ひろしま建築学生チャレンジコンペ 2013

審査結果

1

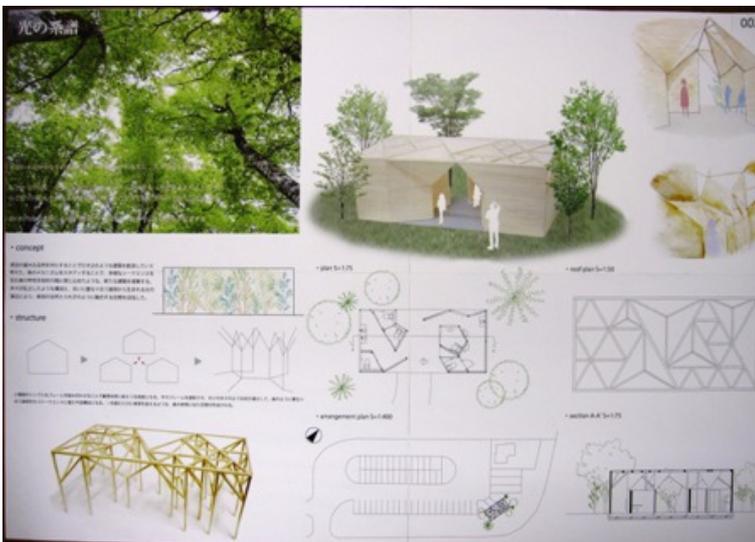
新設部分が大きすぎて、既設とのバランスが悪い。面積が半分でも提案が成り立つので、半分でもよかった。(三分一) 君田支所では人気 No.2 の作品です。(平岡)

3

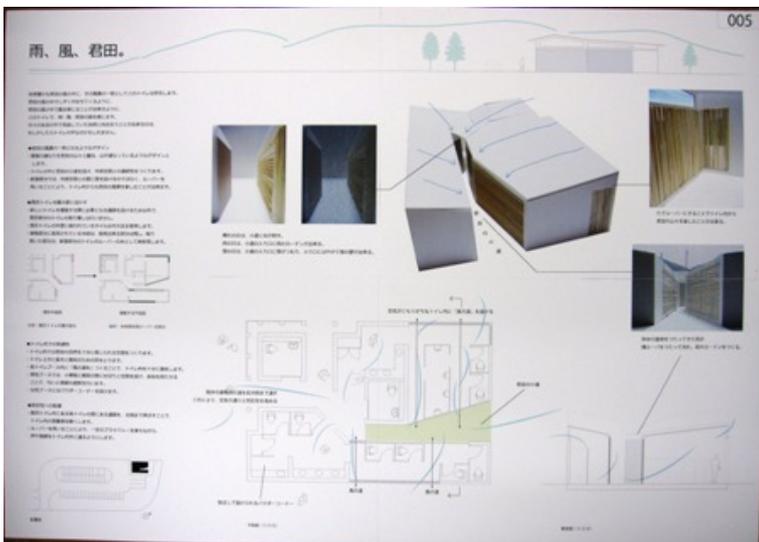
君田には少し大きすぎる。(三分一) 君田の自然というテーマと結びつかなかった。(高田)

5
BEST-9
投票した審査委員
平岡, 石岡

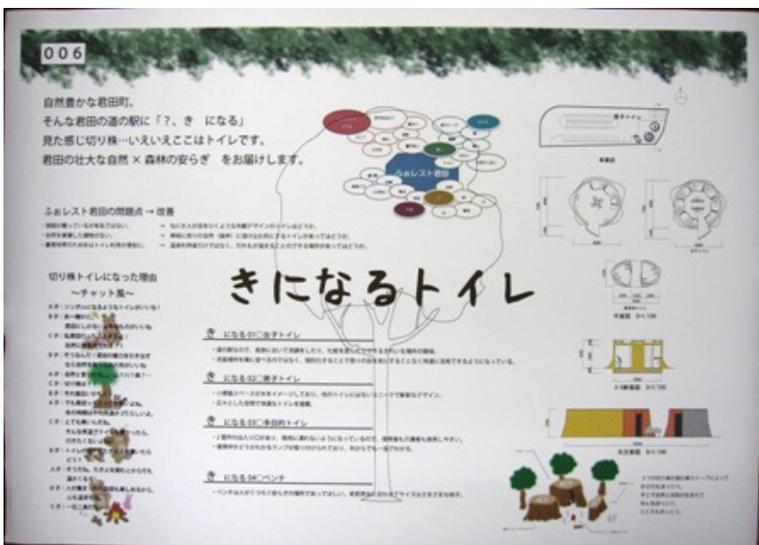
雨のカーテンはリアリティに欠けるのでは (高田)
既設トイレもそうだが、新たな提案にも閉塞感がある。仕上げの白い色使いを改善する必要がある。(平岡)
既存トイレを十分に活用している。(石岡)

11

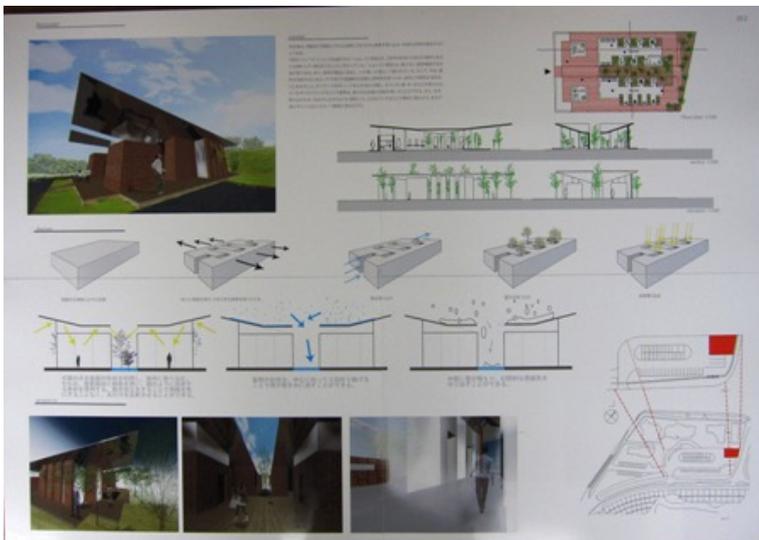
分棟型の面白さ, 建物が色々な方向を向いている面白さがある案で, 新しい広がりがあり, 前向きで積極的な案であった。1次審査では, 他の作品に比べて軽やかさの良さがあつたが, プレゼンではボリュームが広がりすぎ, 窮屈になってしまった。(三分一)

利用者に分かりにくい点が気になった。サイン計画だけでなく建築的に工夫してクリアできればよかった。(高田)

トイレが点在し, 男女関係なく自由に使うところに面白さがある。しかし一般の人が使うときの分かりやすさをどのように解決するか課題が残る。(前田)

16
BEST-9

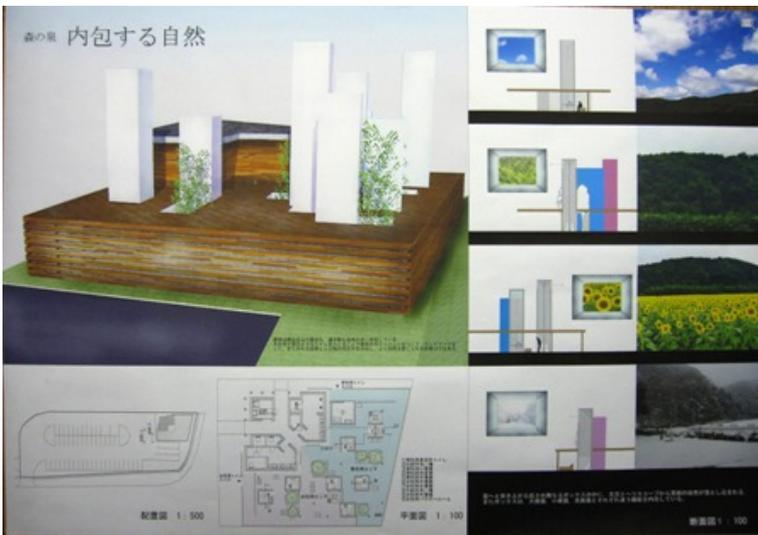
道路からつながり, 一体感がある。大胆な案である。スケール感はどうなのか。(三分一)
公園的な提案で楽しそう。インパクト, 勢いがある。力がある。(高田)
既存と新設トイレのつながりが不明。(前田)
植生のメンテナンスに不安があるので支持出来ない。(平岡)

18

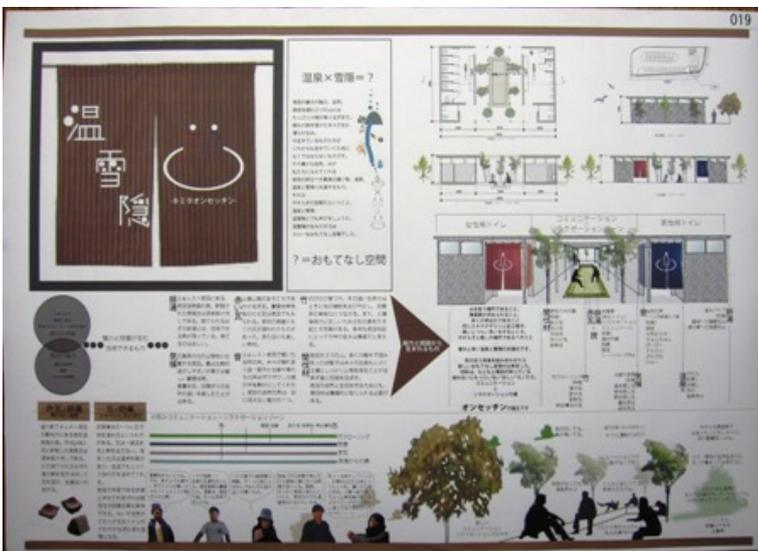
君田支所では一番人気です。(平岡)

19

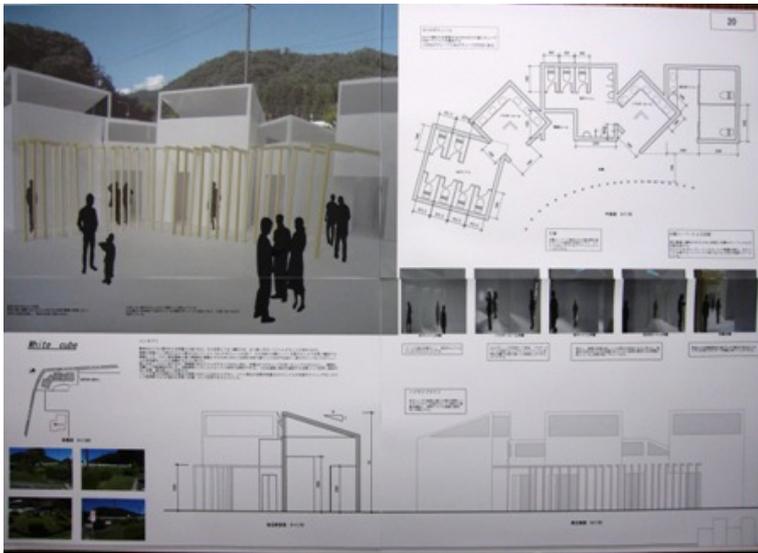
商業的な提案になっている。建築で勝負して欲しい。(三分一)

20

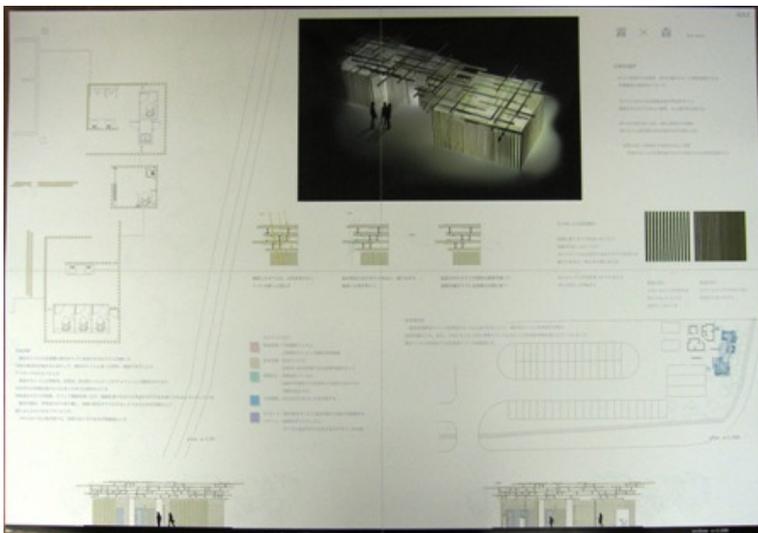
自然に囲まれたこの場所での気持ちよさが感じられない。
 (三分一)
 閉鎖的な印象を受けた。気持ちよさが感じられない。(前田)
